改善箇所説明図

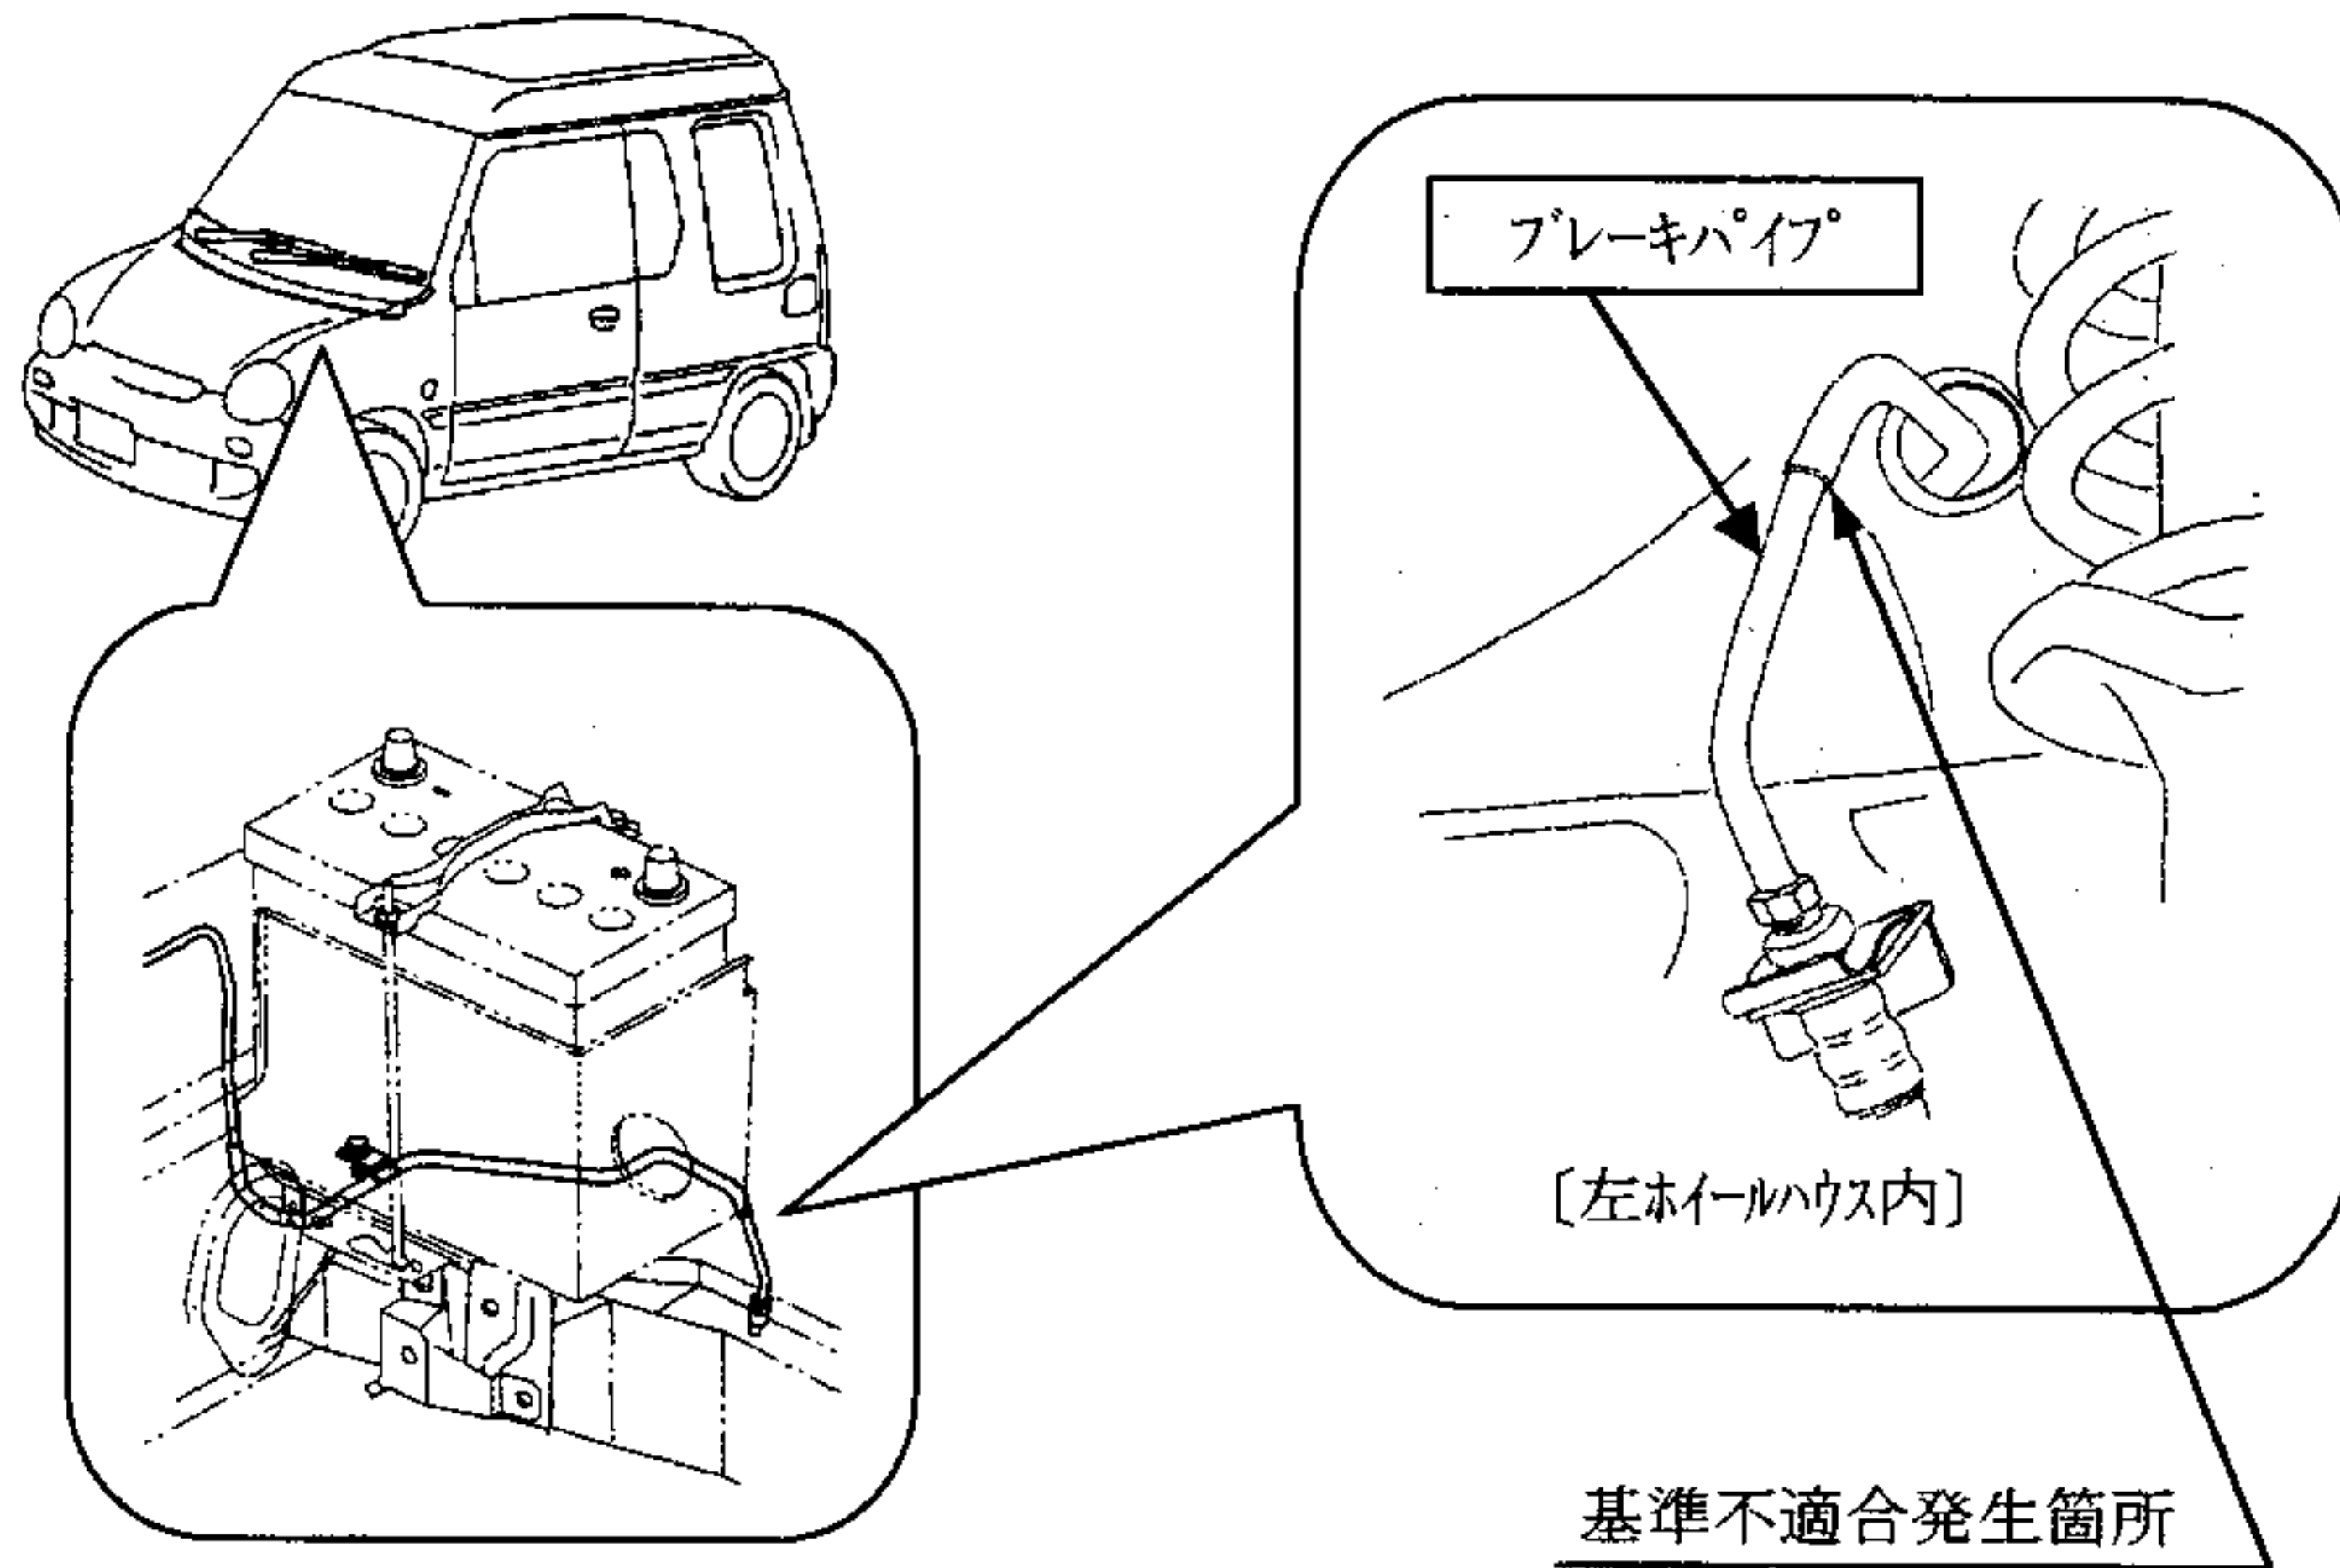
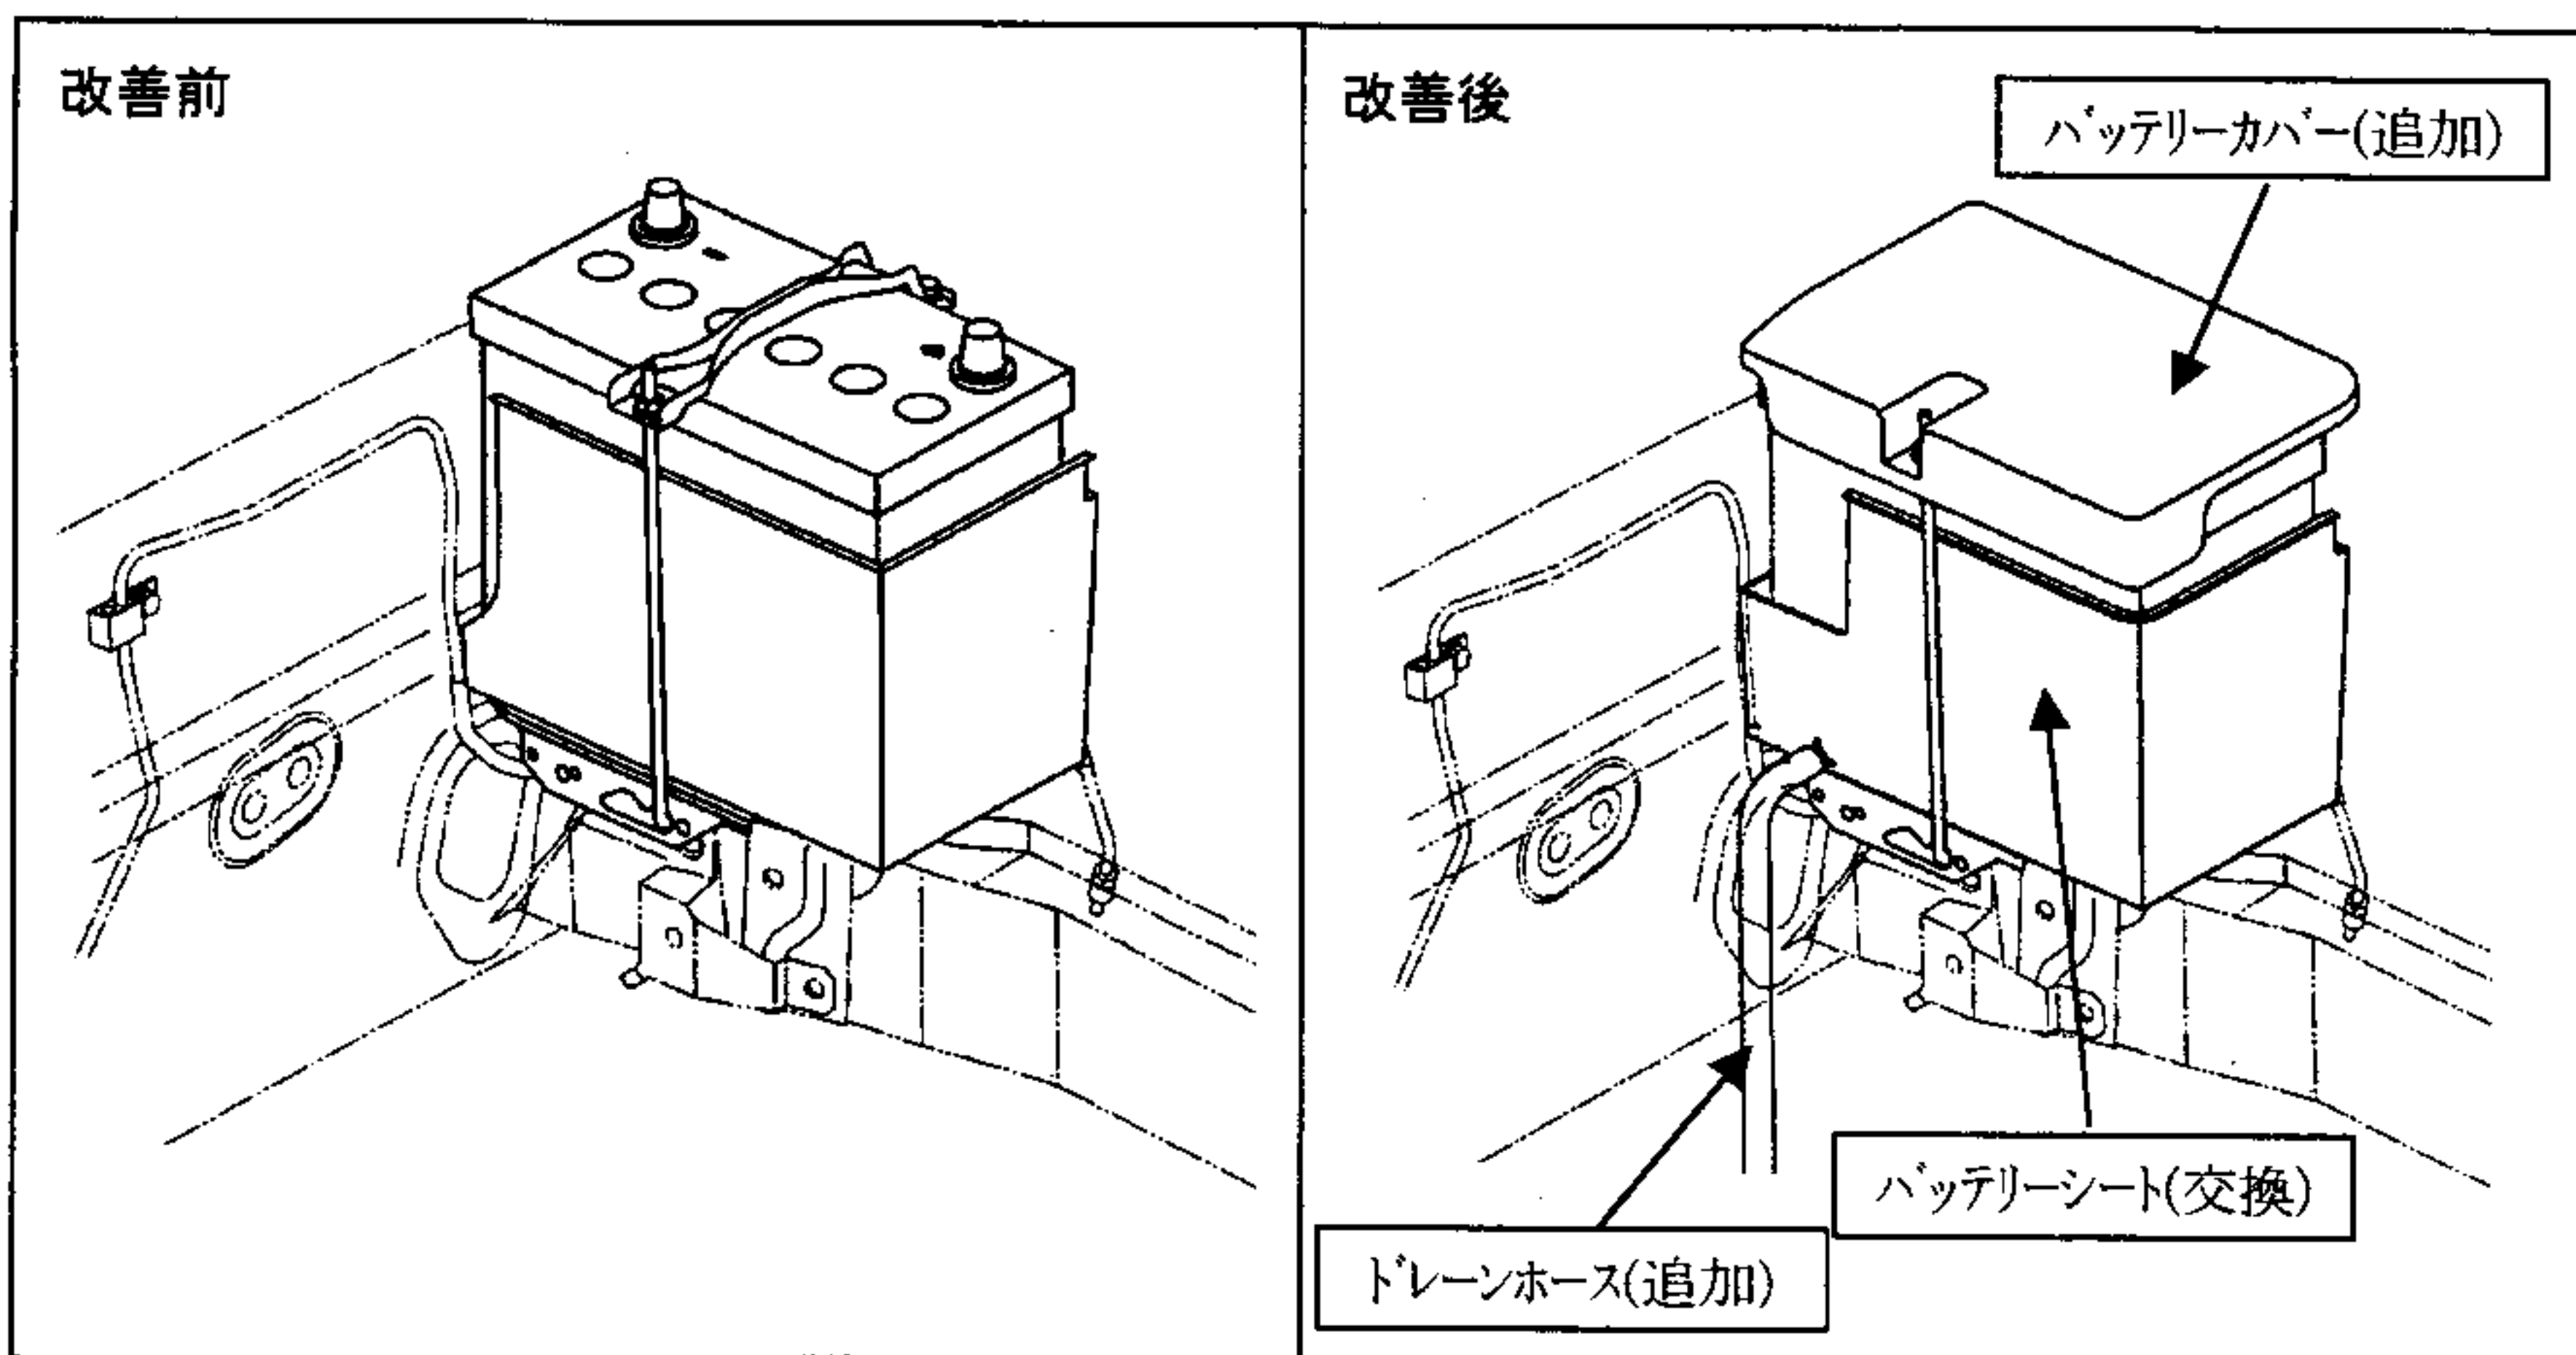
バッテリーの搭載位置が不適切なため、バッテリー上面に雨水等がかかり、液栓呼吸穴から雨水等がバッテリー内に浸入してバッテリー液量が増加し、溢れたバッテリー液が飛散して左前輪用のブレーキパイプにかかり、当該パイプが腐蝕してブレーキ液が漏れ、制動力が低下するおそれがある。

全車両、バッテリーに雨水等浸入防止用のカバーを装着し、バッテリーシートにドレーンホースを追加した改良品に交換すると共に、ブレーキパイプを点検し、錆発生が認められるブレーキパイプは新品に交換する。
